Fortsetzung des Projektes "Buddenbrookhaus, Erweiterung, Umbau und Sanierung, Mengstraße 4+6, 23552 Lübeck"

Konzeptskizzen / Variantenuntersuchung zur Lage der Treppe in den Gewölbekeller

Stand 11/2023

Variante M6-2 · Stand Baugenehmigung unter Erhalt des Gewölbes (Translozierung)

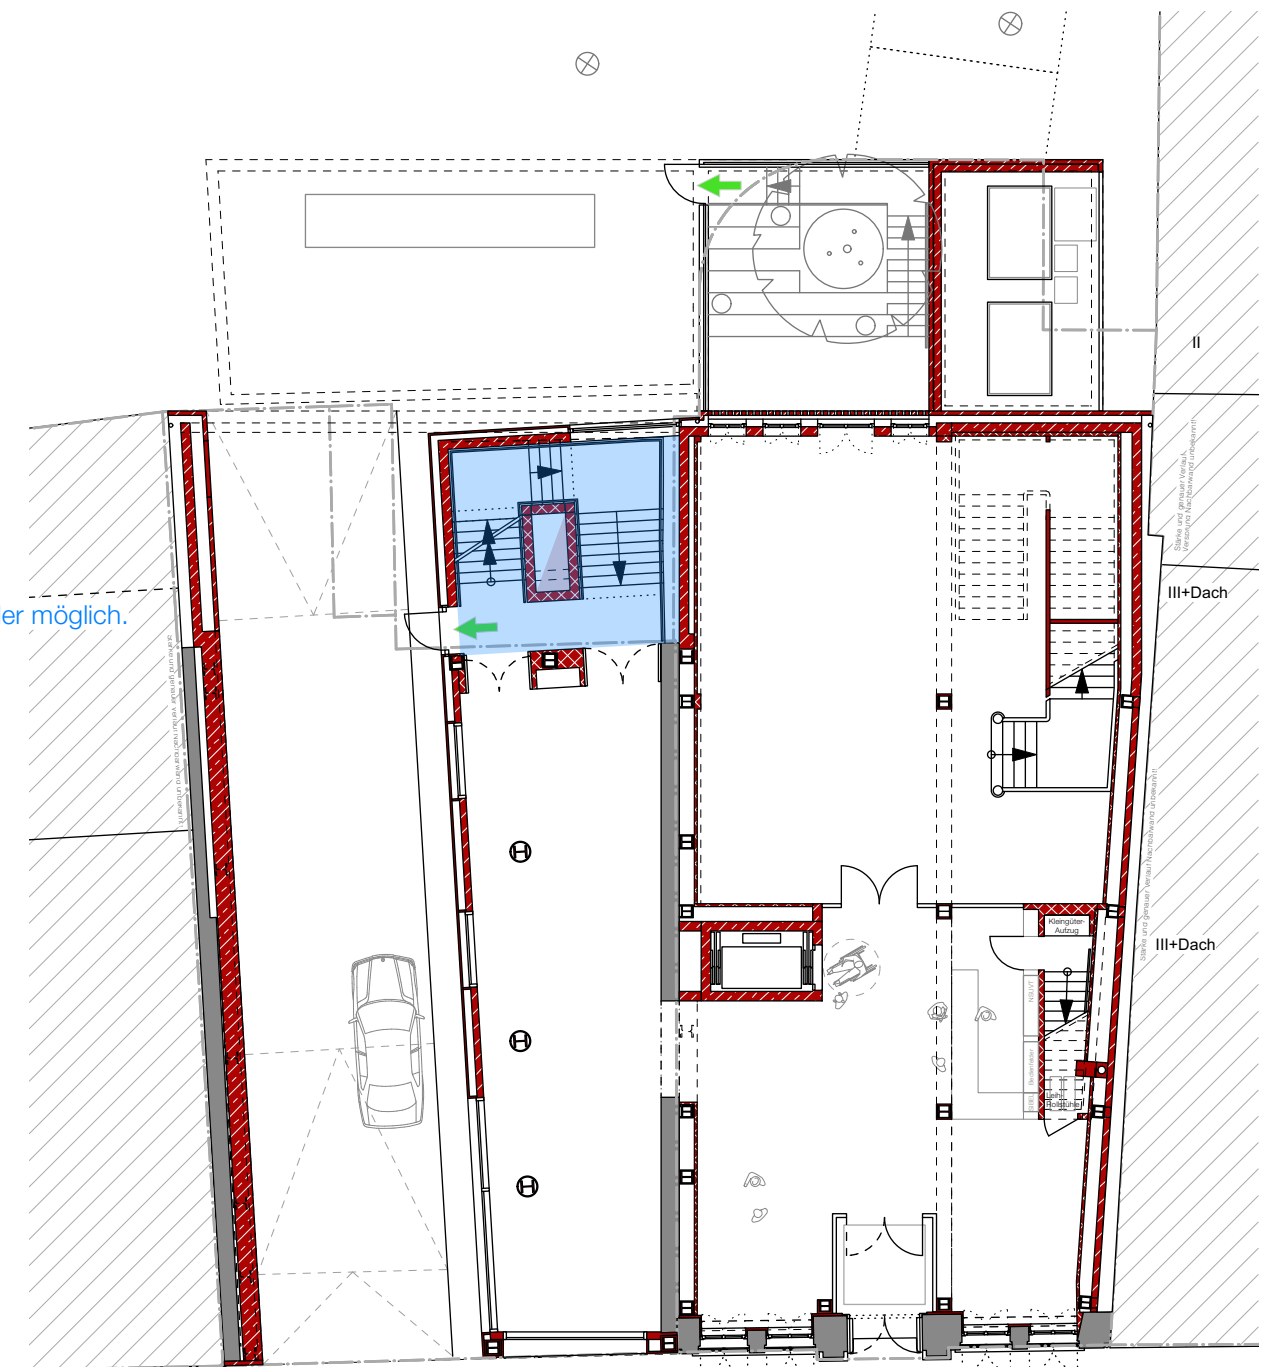
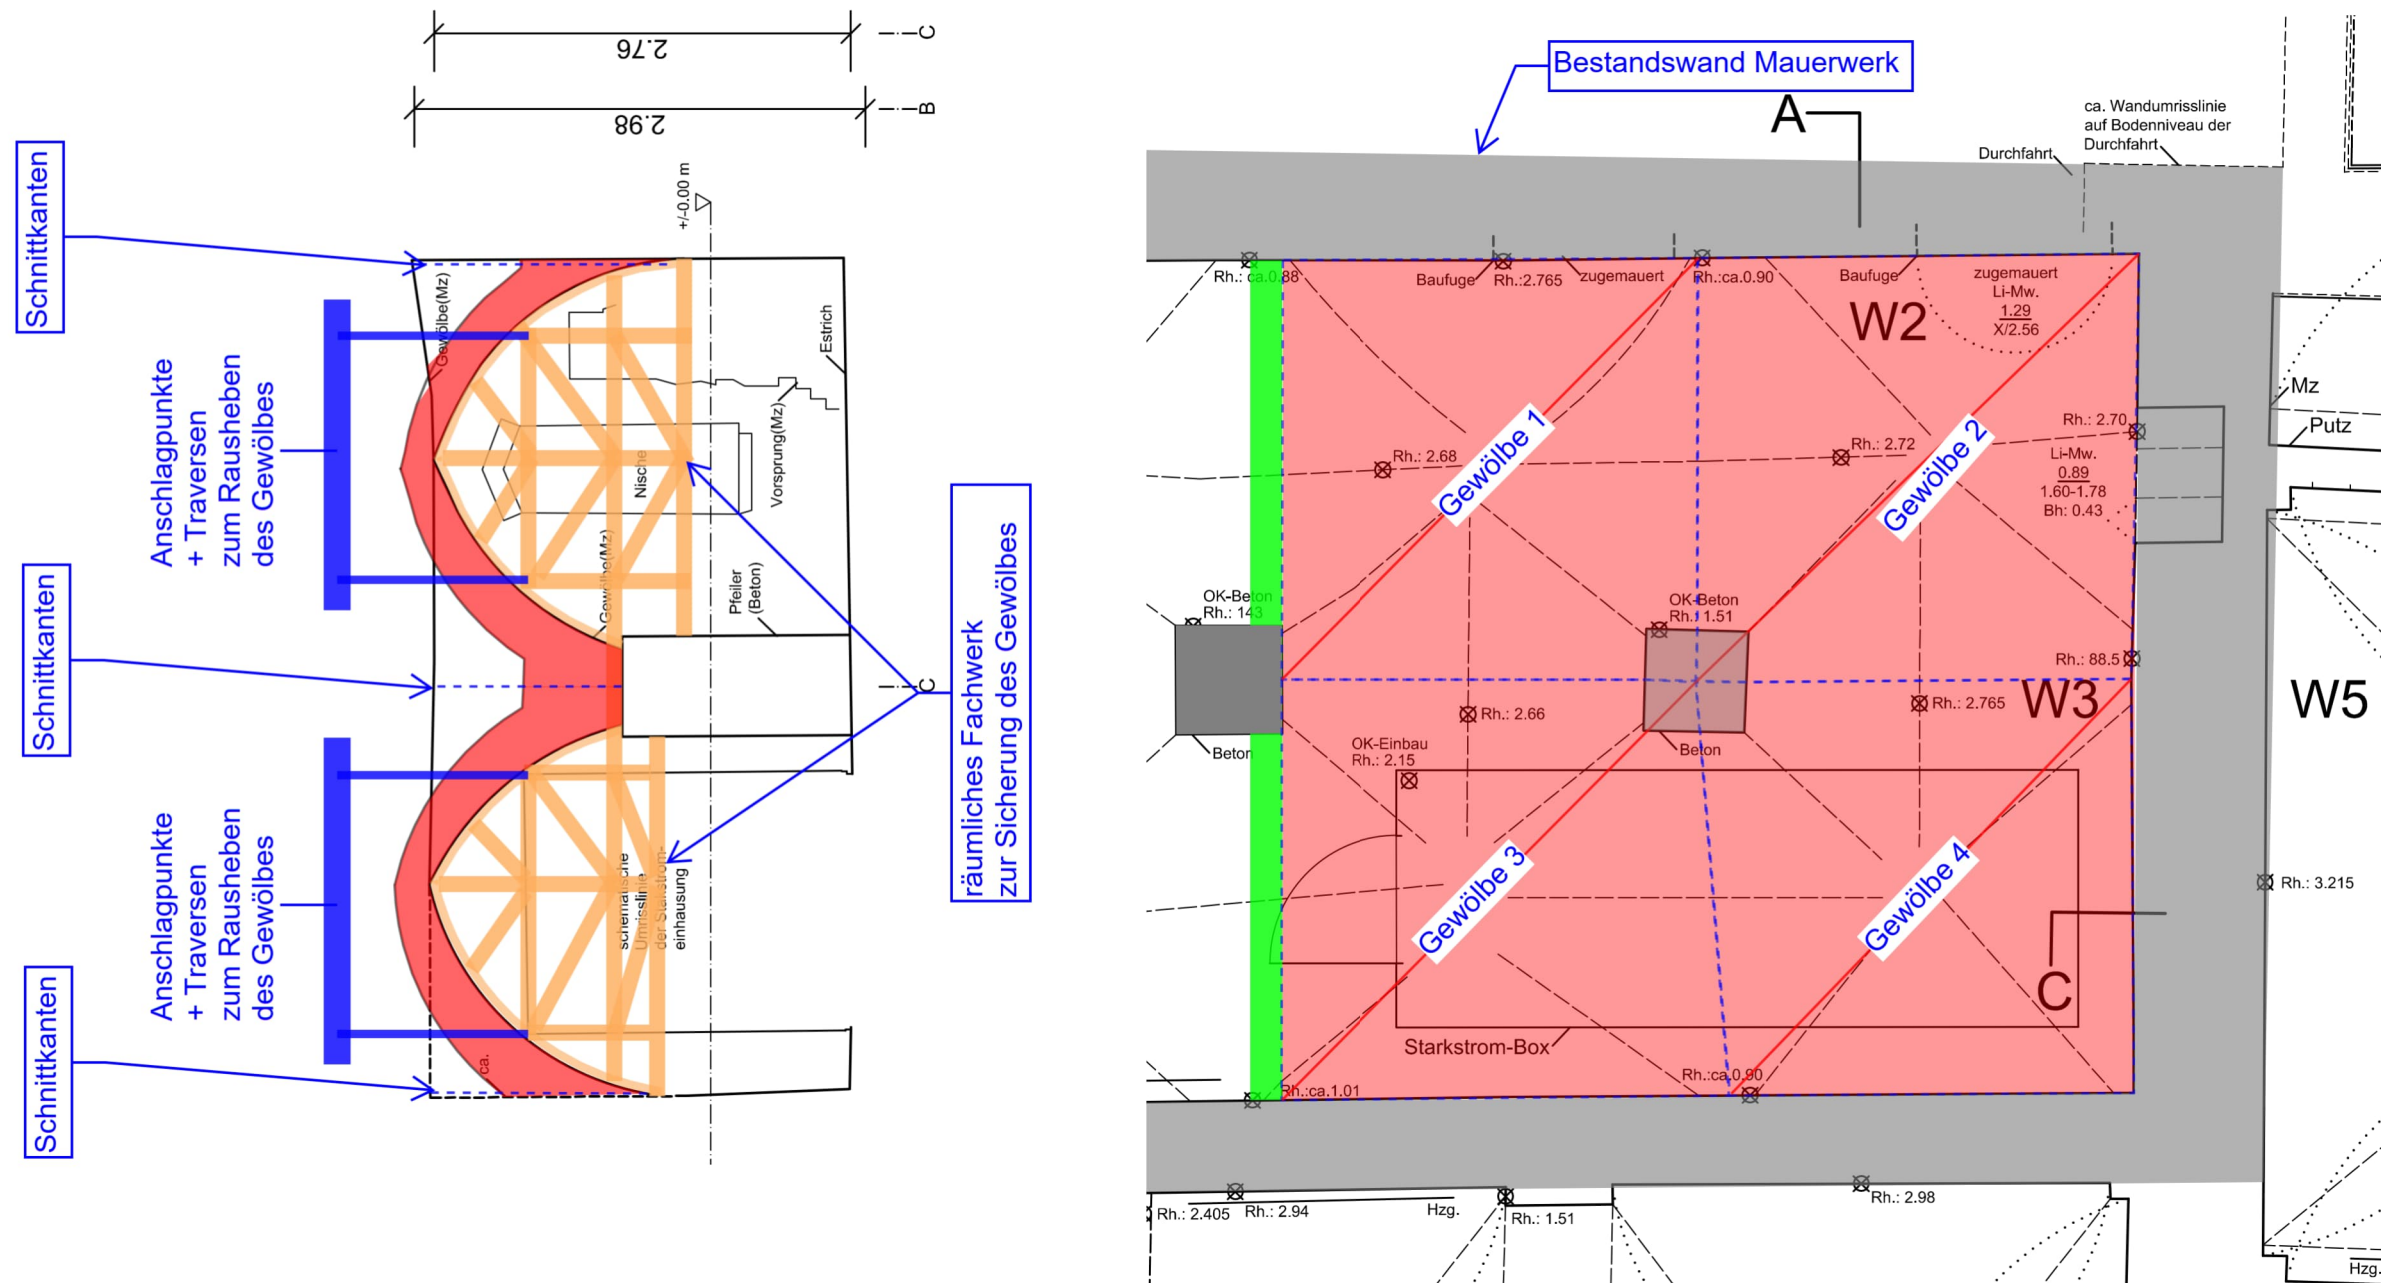
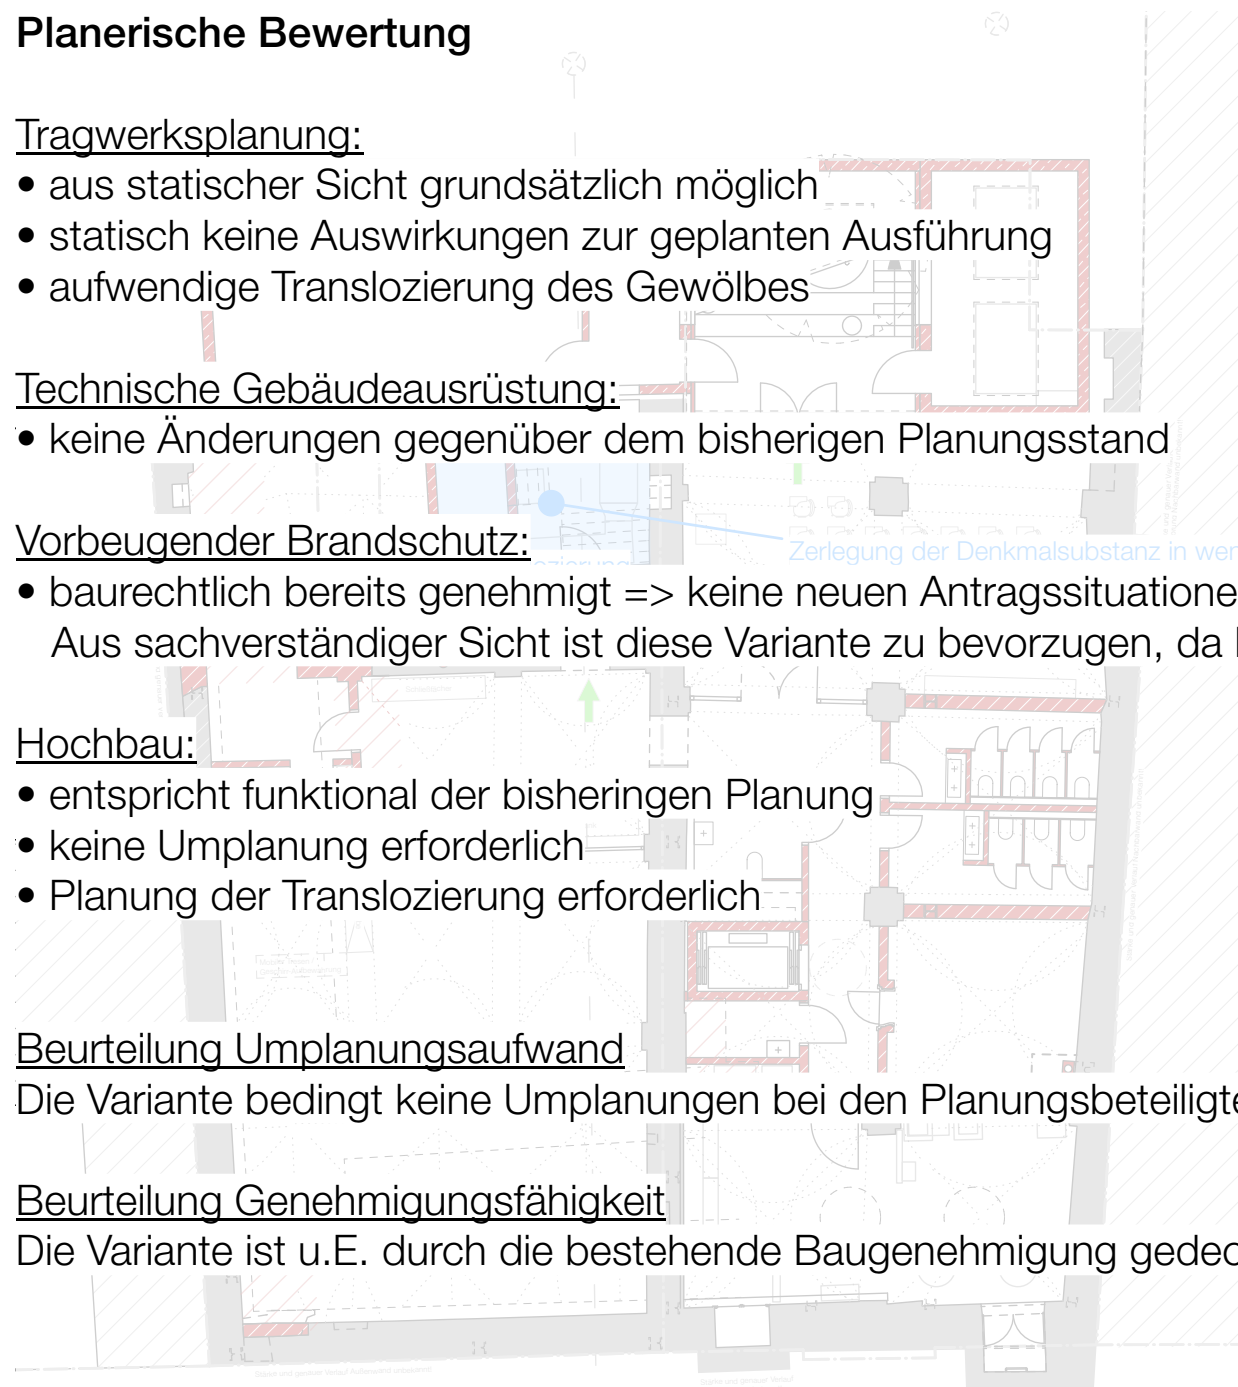
- aus statischer Sicht grundsätzlich möglich
- statisch keine Auswirkungen zur geplanten Ausführung
- aufwendige Translozierung des Gewölbes

- keine Änderungen gegenüber dem bisherigen Planungsstand

- baurechtlich bereits genehmigt => keine neuen Antragsituationen im baurechtlichen Sinne.
Aus sachverständiger Sicht ist diese Variante zu bevorzugen, da keine neuen Zeitbedarfe aufgrund etwaiger Antragsstellungen benötigt werden.

- entspricht funktional der bisherigen Planung
- keine Umplanung erforderlich
- Planung der Translozierung erforderlich

Die Variante bedingt keine Umplanungen bei den Planungsbeteiligten - lediglich die Ausführung der Translozierung ist zu planen.

Die Variante ist u.E. durch die bestehende Baugenehmigung gedeckt (ggf. Aktualisierung der denkmalrechtlichen Genehmigung).
